PROJETS DES FERMES AGRIVOLTAÏQUES DES HAUTS-PLATEAUX

MEMOIRE EN REPONSE AUX OBSERVATIONS EMISES PAR LA MISSION REGIONALE DE L'AUTORITE ENVIRONNEMENTALE
AVIS DU 18 AOUT 2023 - N°BFC-2023-3902

Décembre 2023

Figure 1 : Illustration de la méthodologie utilisée par Pink Strategy

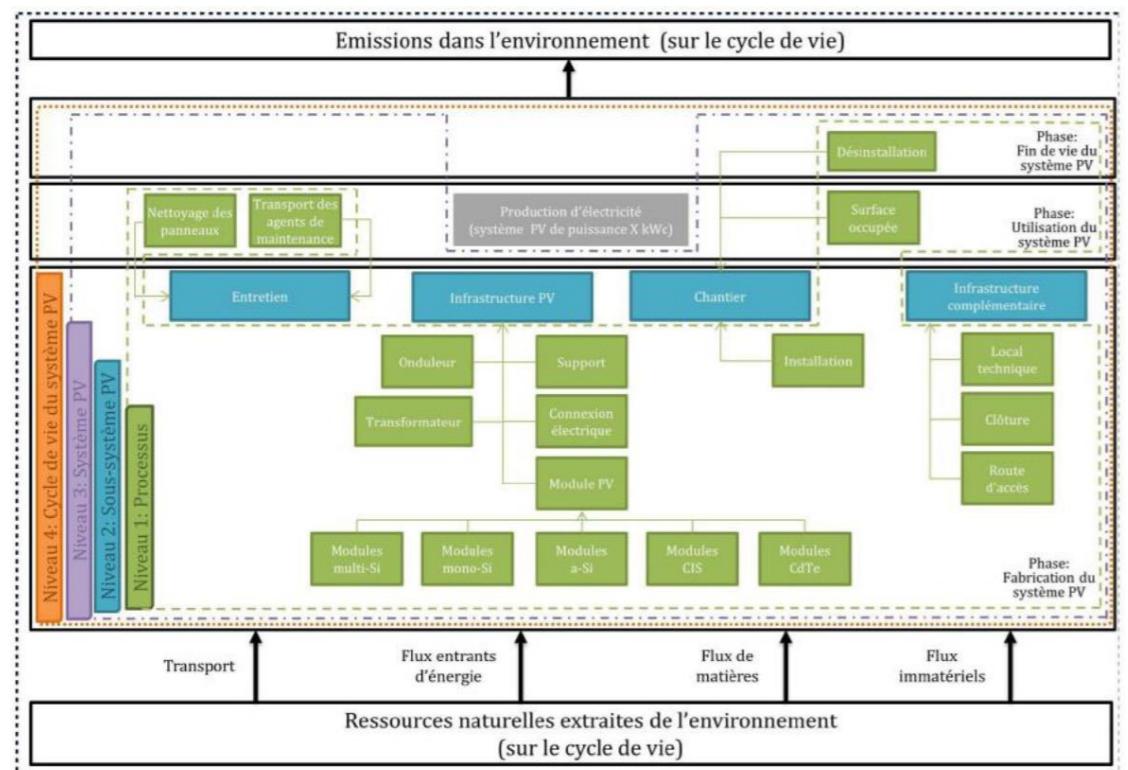
L'étude indique que des panneaux à faible empreinte carbone seront utilisés (page 342 de l'étude d'impact). Pourtant, en réponse au bilan de la concertation préalable publique volontaire qui s'est tenue du 2 mars au 29

Concernant la prise en compte des différentes étapes du cycle de vie du projet, l'étude détaillée du bilan carbone est intégrée en *Annexe 2 - Estimation de l'empreinte carbone* du présent mémoire en réponse. La méthodologie choisie est celle du référentiel d'évaluation des impacts environnementaux des systèmes photovoltaïques par la méthode d'Analyse du Cycle de Vie (ACV, ADEME – 2013) dont la segmentation de la chaîne de production est représentée par la figure ci-dessous et prend en compte les différentes étapes de cycle de vie des projets dont celles liées à la technologie des cellules et la provenance des matériaux :

Figure 2 : Photographie de la parcelle ajoutée *a posteriori* des inventaires (@Biotope, 2022)

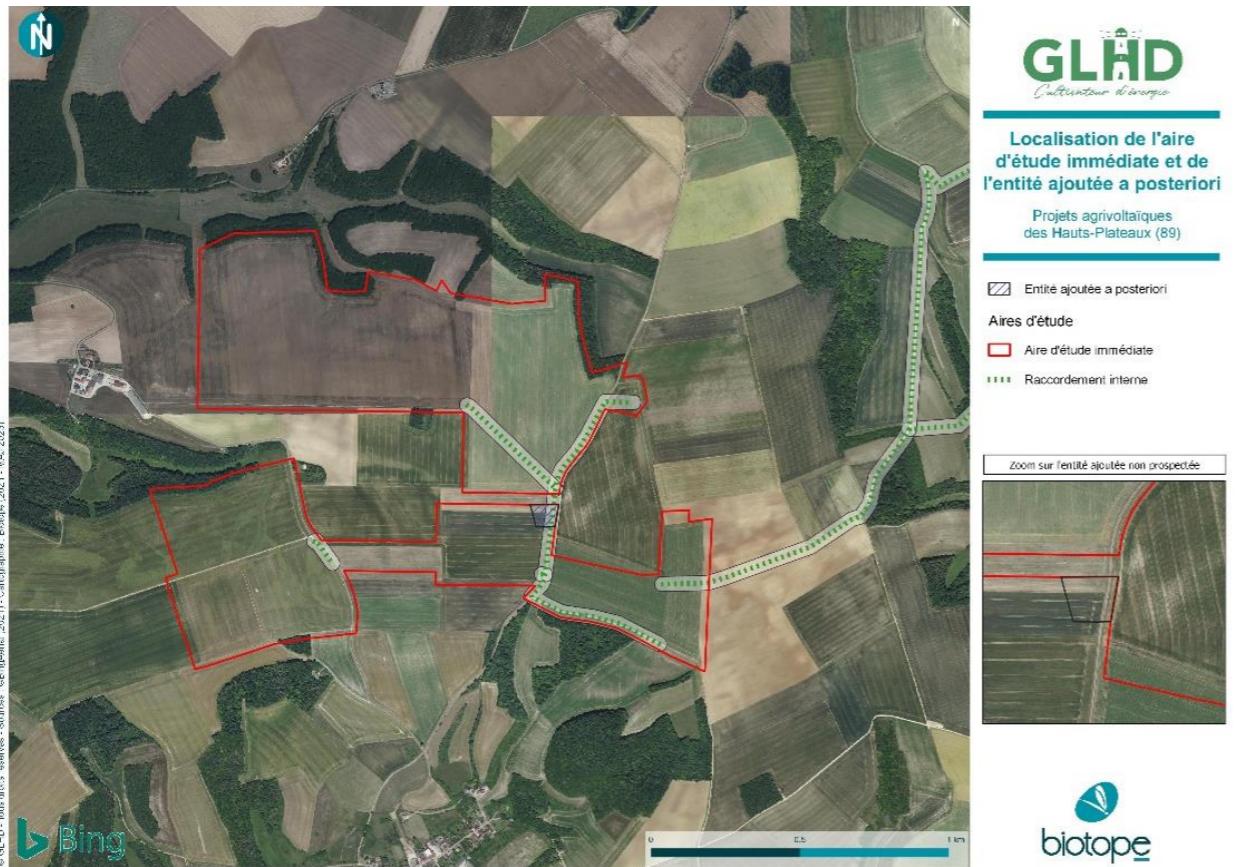
Si des sondages ont été réalisés très proches de certains îlots, aucun sondage n'a été fait au sein des projets et certains îlots n'ont fait l'objet d'aucune analyse de sol à proximité. C'est le cas par exemple des îlots 3, 4, 7 et 12 ou encore des sites d'implantation des bâtiments agricoles. Par ailleurs, comme pour les inventaires biodiversité, le dossier précise que l'entité ajoutée a posteriori n'a pas pu être prospectée.

Une projection majorante des enjeux a été appliquée, c'est-à-dire que les enjeux les plus forts identifiés sur la parcelle attenante sont automatiquement appliqués sur l'entité ajoutée.

FIGURE 1 : LOCALISATION DES PROJETS A RISQUE POTENTIEL POUR LE CAPTAGE DU "PUITS DES SCIRES"

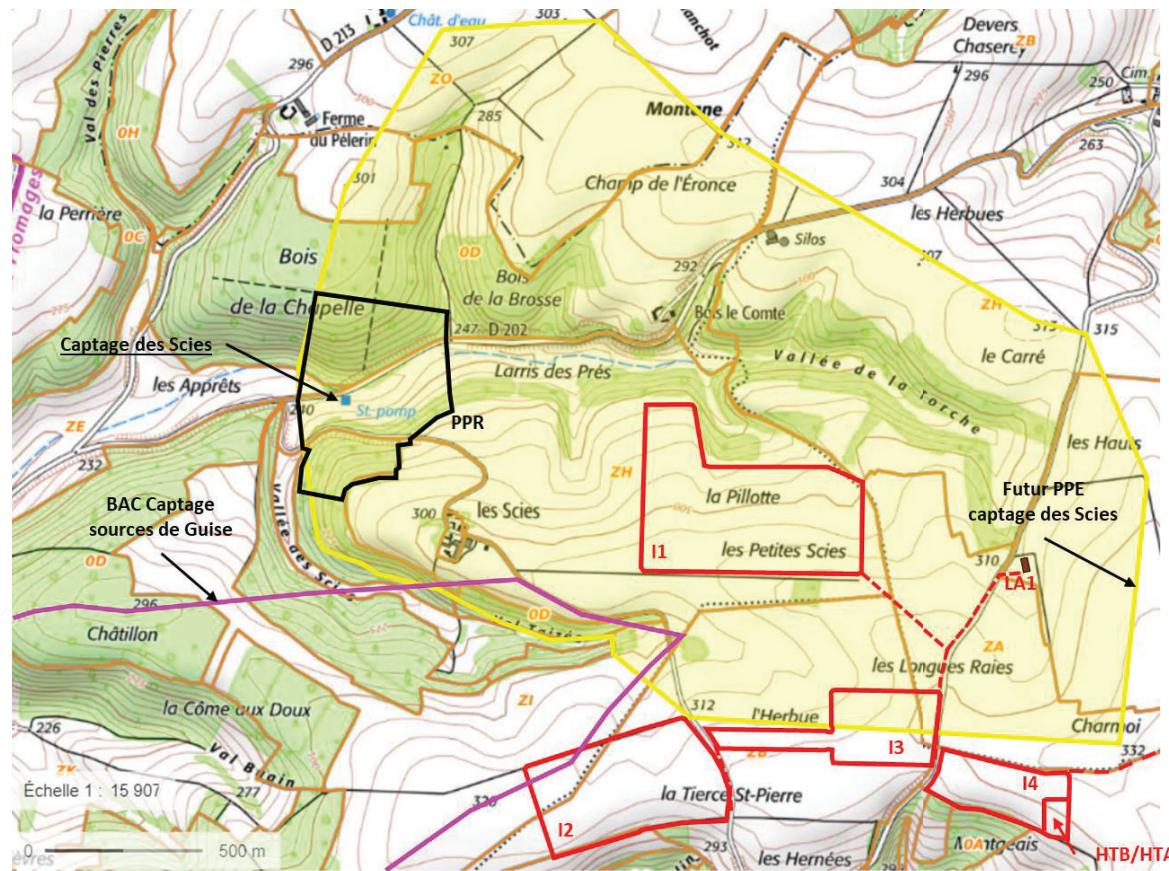
L'enjeu de préservation de la qualité des eaux superficielles et souterraines est jugé fort en raison de la nature karstique du sous-sol, sensible aux pollutions, en particulier lors de la phase chantier (installation et démantèlement). La création des tranchées pour le raccordement électrique des îlots peut contribuer à modifier les conditions d'écoulement et d'infiltration naturelles des eaux superficielles et possiblement drainer ces eaux vers des zones d'infiltration préférentielles.

- L'intégralité de l'îlot n°1 (installé sur un terrain de pente générale de 5.6% en direction du nord et de la vallée de la Torche) et le bâtiment agricole LA1 situé dans le périmètre de protection éloignée (PPE) révisé du captage du "Puits des "Scies"" dont la délimitation récente est calée sur le tracé du bassin d'alimentation de ce captage (Figure 1) ; l'îlot n°1

- L'îlot n°3 pour environ la moitié de sa superficie (installé sur un terrain en pente de 4.3% en direction de l'ONO) également situés dans le PPE révisé du captage du "Puits des "Scies" (Figure 1) ;

- Les îlots n°6 et n°7 situés pour parties dans le bassin d'alimentation du captage du "Puits d'Hôtant" (Figure 2) ;
- Les réseaux HTA reliant les îlots n°1, n°3 et le bâtiment LA1 intégralement situés dans le PPE révisé du captage du "Puits des "Scies" (Figure 1) ;
